**Verslag huishoudelijke elektrische installatie op laagspanning en zeer lage spanning****Algemeen:**

Referentie: <b>011-20260414-02</b>	Datum controle: <b>14/04/2026</b>
Keurder: <b>011</b>

Eigenaar:	<b>Onbekend</b>	EAN-code:	<b>Onbekend</b>
Adres installatie:	<b>Hoefstraat 87, 1770 - Liedekerke</b>	Nummer teller(s):	<b>5746073</b>
		Distributienetbeheerder installatie:	<b>Fluvius</b>
Datum uitvoering installatie:	<input checked="" type="checkbox"/> Vóór 01/10/1981 <input type="checkbox"/> Tussen 01/10/1981 en 01/06/2020 <input type="checkbox"/> Vanaf 01/06/2020		
Type:	<input checked="" type="checkbox"/> Woonenheid <input type="checkbox"/> Niet-huishoudelijk <input type="checkbox"/> PV <input type="checkbox"/> Batterij <input type="checkbox"/> Laadpaal

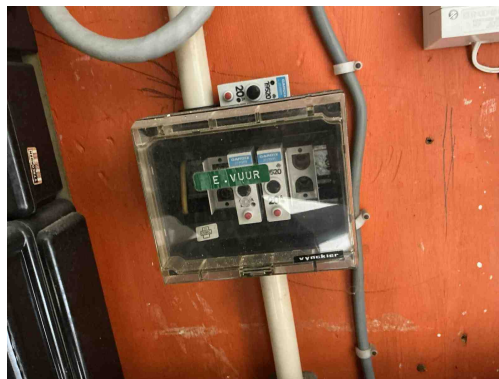
**B06** - Het elektrisch verdeelbord heeft niet de minimale beschermingsgraad IPXX-B in een gewone ruimte (Boek 1: 4.2.2.3).

*Opmerking: Oa bord 1 en 2*

**B17** - De voedingsspanning is niet op elk bord vermeld (Boek 1: 3.1.3.3).

*Opmerking: Oa bord 1 en 2*

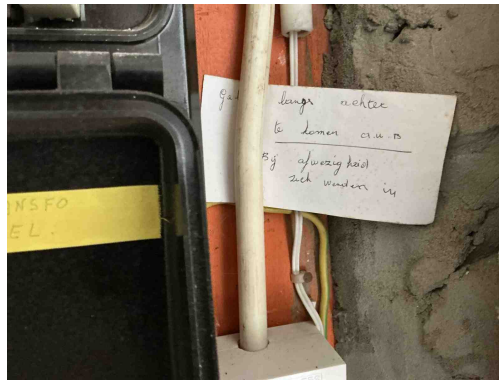
**B06** - Het elektrisch verdeelbord heeft niet de minimale beschermingsgraad IPXX-B in een gewone ruimte (Boek 1: 4.2.2.3).

*Opmerking: Oa bord 1 en 2*

**B17** - De voedingsspanning is niet op elk bord vermeld (Boek 1: 3.1.3.3).

*Opmerking: Oa bord 1 en 2*

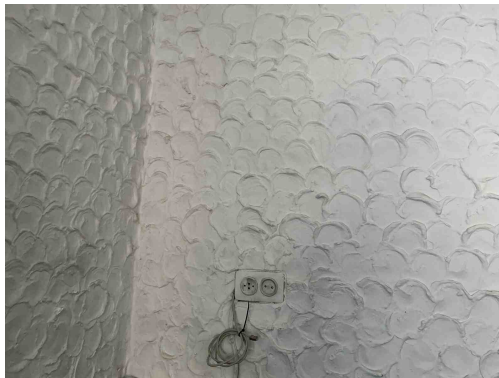
**T09** - Bepaalde contactdozen en/of schakelaars zijn beschadigd (Boek 1: 1.4.1.3).

*Opmerking: Oa badkamer*

**T11** - De contactdozen waarvan de toegekende stroomsterkte maximaal 16A en de toegekende spanning maximaal 250V bedraagt en niet bedoeld zijn voor de voeding van een of meerdere verbruikstoestellen voor een specifiek doel en niet geplaatst zijn in of op schakel- en verdeelborden, beschikken niet of IPXX-D (incl. gemeenschappelijke delen residentieel geheel) (Boek 1: 4.2.2.3/5.3.5.2).

*Opmerking: Oa badkamer, slaapkamer, woonkamer, ...*

**A20** - Er bevindt zich een contactdoos zonder beschermingsgeleider in de elektrische installatie. Deze is niet geplaatst achter een differentieelstroombeschermingsinrichting met grote (max. 30mA) of zeer grote (max. 10mA) gevoeligheid.

*Opmerking: Oa badkamer, slaapkamers, woonkamer, ...*

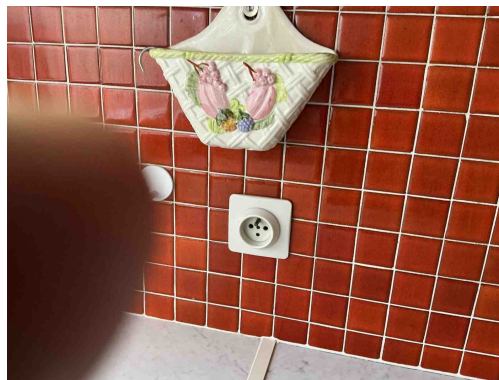
**T11** - De contactdozen waarvan de toegekende stroomsterkte maximaal 16A en de toegekende spanning maximaal 250V bedraagt en niet bedoeld zijn voor de voeding van een of meerdere verbruikstoestellen voor een specifiek doel en niet geplaatst zijn in of op schakel- en verdeelborden, beschikken niet of IPXX-D (incl. gemeenschappelijke delen residentieel geheel) (Boek 1: 4.2.2.3/5.3.5.2).

*Opmerking: Oa badkamer, slaapkamer, woonkamer, ...*

**A20** - Er bevindt zich een contactdoos zonder beschermingsgeleider in de elektrische installatie. Deze is niet geplaatst achter een differentieelstroombeschermingsinrichting met grote (max. 30mA) of zeer grote (max. 10mA) gevoeligheid.

*Opmerking: Oa badkamer, slaapkamers, woonkamer, ...*

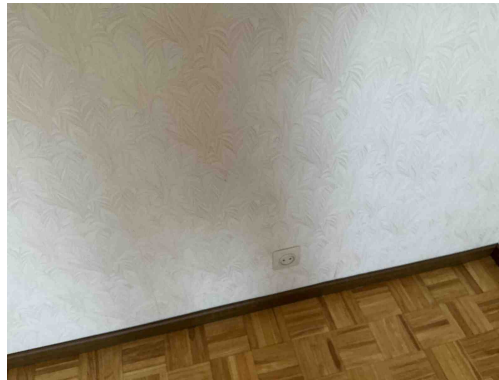
**T11** - De contactdozen waarvan de toegekende stroomsterkte maximaal 16A en de toegekende spanning maximaal 250V bedraagt en niet bedoeld zijn voor de voeding van een of meerdere verbruikstoestellen voor een specifiek doel en niet geplaatst zijn in of op schakel- en verdeelborden, beschikken niet of IPXX-D (incl. gemeenschappelijke delen residentieel geheel) (Boek 1: 4.2.2.3/5.3.5.2).

*Opmerking: Oa badkamer, slaapkamer, woonkamer, ...*

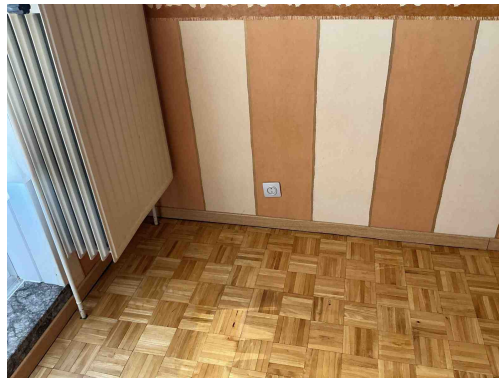
**T11** - De contactdozen waarvan de toegekende stroomsterkte maximaal 16A en de toegekende spanning maximaal 250V bedraagt en niet bedoeld zijn voor de voeding van een of meerdere verbruikstoestellen voor een specifiek doel en niet geplaatst zijn in of op schakel- en verdeelborden, beschikken niet of IPXX-D (incl. gemeenschappelijke delen residentieel geheel) (Boek 1: 4.2.2.3/5.3.5.2).

*Opmerking: Oa badkamer, slaapkamer, woonkamer, ...*

**A20** - Er bevindt zich een contactdoos zonder beschermingsgeleider in de elektrische installatie. Deze is niet geplaatst achter een differentieelstroombeschermingsinrichting met grote (max. 30mA) of zeer grote (max. 10mA) gevoeligheid.

*Opmerking: Oa badkamer, slaapkamers, woonkamer, ...*

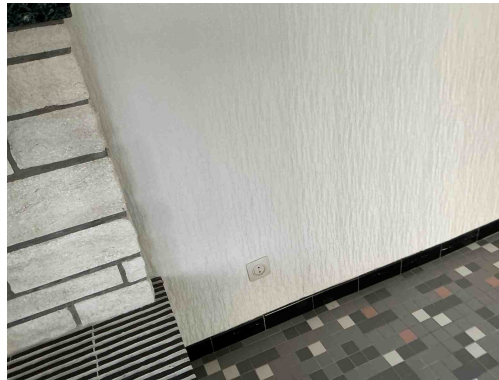
**A20** - Er bevindt zich een contactdoos zonder beschermingsgeleider in de elektrische installatie. Deze is niet geplaatst achter een differentieelstroombeschermingsinrichting met grote (max. 30mA) of zeer grote (max. 10mA) gevoeligheid.

*Opmerking: Oa badkamer, slaapkamers, woonkamer, ...*

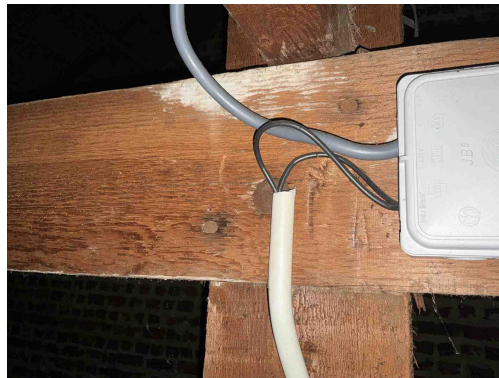
**A20** - Er bevindt zich een contactdoos zonder beschermingsgeleider in de elektrische installatie. Deze is niet geplaatst achter een differentieelstroombeschermingsinrichting met grote (max. 30mA) of zeer grote (max. 10mA) gevoeligheid.

*Opmerking: Oa badkamer, slaapkamers, woonkamer, ...*

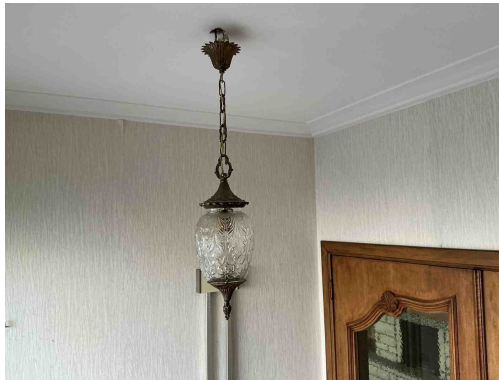
**C21** - Het gebruik van geleiders van het type VOB, zonder bijkomende afscherming is niet toegestaan (Boek 1: 5.2.9.6).

*Opmerking: Oa zolder*

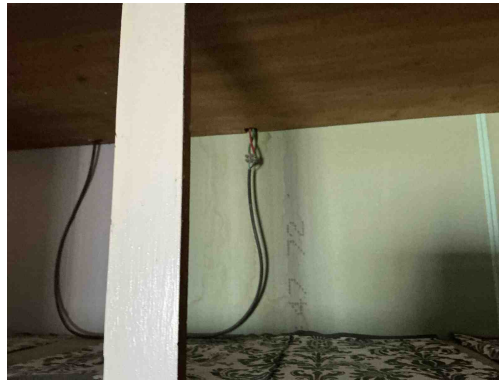
Klasse 0 toestel is niet toegestaan  
*Opmerking: Oa hal*

Klasse 0 toestel is niet toegestaan  
*Opmerking: Oa hal*

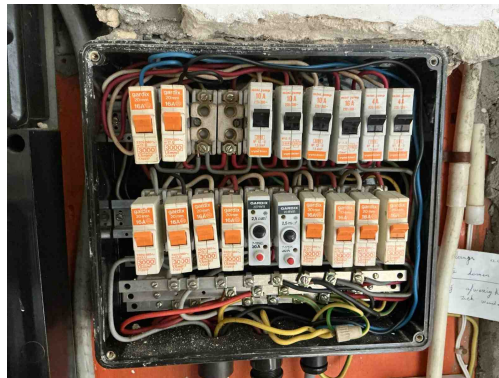
**C26** - De verbindingen zijn niet gebeurd in borden, in aftakdozen, aan de klemmen van contactdozen, schakelaars of in de verlichtingstoestellen (Boek 1: 5.2.6.1).

*Opmerking: Oa berging*

**C35** - Er zijn doorverbindingen gemaakt met lusterklemmen; er kon niet aangetoond worden dat deze klemmen geschikt zijn voor de aanwezige spanning, stroom en draadsectie en dat ze "CE" zijn (Boek 1: 1.4.2.1.).

*Opmerking: Oa berging*
